# **Information sur le produit - Combinaison d'étrier de frein TEVES | HELLA**

## **Garnitures de freins modifiées**

**8DB 355 009-121 / 8DB 355 011-731**

Indication :

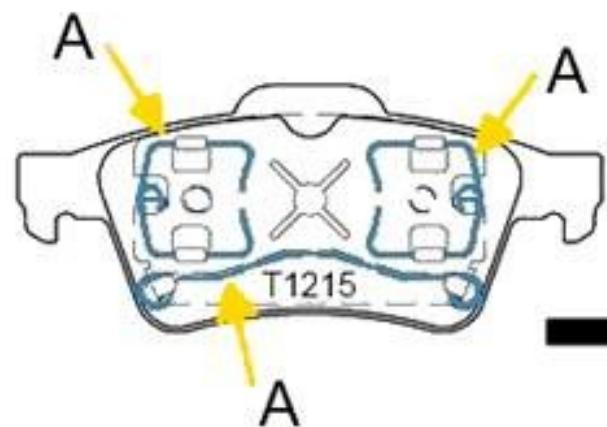
**La garniture de freins du côté du piston pour la version 8DB 355 009-121 / T1215 a été fixée sur le piston au moyen des agrafes (A) "piège à souris" pour éviter des bruits et des vibrations. Ceci demande un montage soigneux par le technicien.**

En raison de quelques erreurs de montage, l'agrafe ne s'est pas entièrement verrouillée sur le piston ce qui a mené à une usure oblique extrême et à une formation augmentée de bruits.

Certaines constructeurs automobiles ont révisé ce système et ont introduit une garniture de freins modifiée.

**L'équipement de la nouvelle garniture de freins se distingue nettement de sa version initiale, mais elle peut être utilisée sans problème.**

La garniture de freins avec ressort d'appui de tirette (B) doit être montée sur le côté du piston dans l'étrier de frein.  
br />  
br />
